Ref. Auto No. 00001614 De 2018.

AUTO N° 00001614 DE 2018

“POR MEDIO DEL CUAL SE HACEN UNOS REQUERIMIENTOS A LA SOCIEDAD GRUPO AEROPORTUARIO DEL CARIBE S.A.S. PARA LA AUTORIZACIÓN DE OCUPACIÓN DE CAUCE EN LA ADECUACIÓN DE ARROYOS Y CANALES DE DRENAJE EXISTENTES EN JURISDICCIÓN DEL MUNICIPIO DE SOLEDAD – ATLÁNTICO”

Figura 2. Esquema general de paso arroyos propuestos.

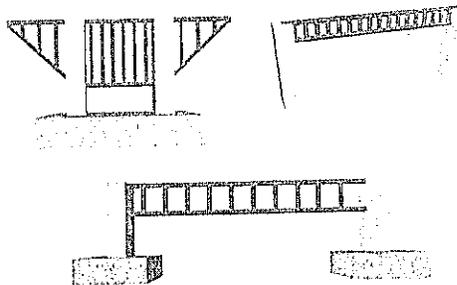
3. El diseño de los Pasa Arroyo, se basó en los criterios fijados por RAS 2010, para el diseño de captación de aguas superficiales a través de rejillas, que se utiliza especialmente en los ríos de zonas montañosas, los cuales están sujetos a grandes variaciones de caudal entre los periodos de estiaje y los periodos de crecientes máximas. Estas condiciones son muy distantes de las observadas en la visita de campo y en el estudio no se presenta una justificación de la aplicación de los parámetros o elementos de diseños aplicados.
4. En el estudio no se presenta una caracterización de los residuos sólidos a retener en los Pasa Arroyo, por lo tanto, no se tiene certeza que las dimensiones de las rejillas (Inclinación: 70° - 80°, Separación de los barrotes: 75 - 150 mm) puedan cumplir la función por la cual fueron diseñadas.

- Realizar un análisis hidrodinámico, de cada uno de los arroyos naturales teniendo en cuenta la estructura del Pasa Arroyos, con el fin de determinar las catas máximas de inundación, tanto dentro en el perímetro del aeropuerto como por fuera de este.
- Ajustar el diseño de los Pasa Arroyo, teniendo en cuenta las condiciones locales.
- Realizar una caracterización de los residuos sólidos que serán retenidos; para determinar los tamaños máximos y mínimos, y así poder diseñar las dimensiones de los Pasa Arroyos con mayor certeza. Adicionalmente, con los resultados de la caracterización, se debe definir, para un evento de precipitación, la cantidad de sólidos que se depositan en el fondo del canal y los flotantes, para incluirlos en la simulación hidrodinámica.
